四国電力株式会社伊方発電所における使用済樹脂貯蔵タンクの増設に係る発電用原子炉設置変更許可について

原子力規制庁

四 国 電 力 株 式 会 社
伊 方 発 電 所 の
発電用原子炉設置変更許可申請書
（ 3 号 原 子 炉 施 設 の 変 更 ）
に 関 す る 審 査 書

令和5年2月8日

図2 使用済樹脂貯蔵タンクの配置図（原子炉補助建屋内）

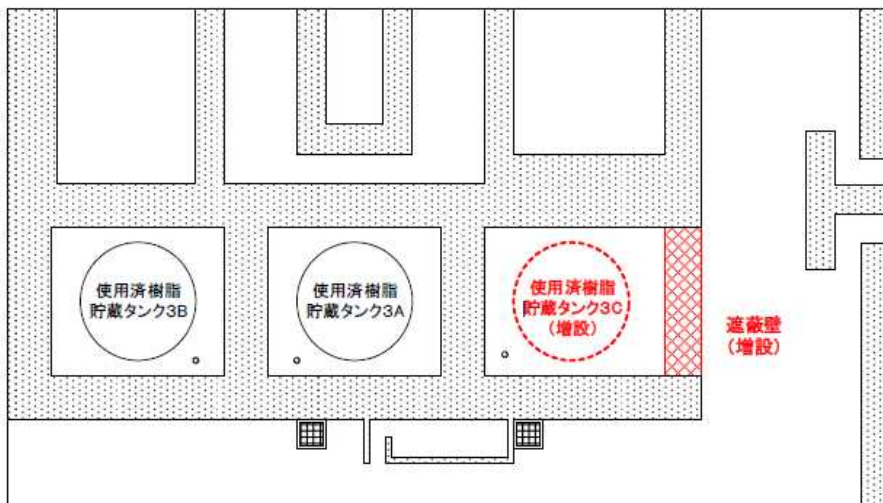
- 使用済樹脂貯蔵タンク 3 C は、将来の増設を想定して同施設の建築時から確保している区画に増設する。
- 使用済樹脂貯蔵タンク 3 C の基本構造は既設タンクと同様であり、使用済樹脂貯蔵タンクの増設に伴い新たに遮へい壁を増設する。

使用済樹脂貯蔵タンク 3 C (たて置き円筒型)		
容量	m ³	77
最高使用圧力	MPa	大気圧
最高使用温度	℃	65
耐震クラス	—	B
遮へい壁（鉄筋コンクリート製）		
壁厚	mm	1,250以上
遮へい要求	—	隣接エリア 0.01mSv/h以下
火災防護要求	—	3時間耐火
耐震クラス	—	B
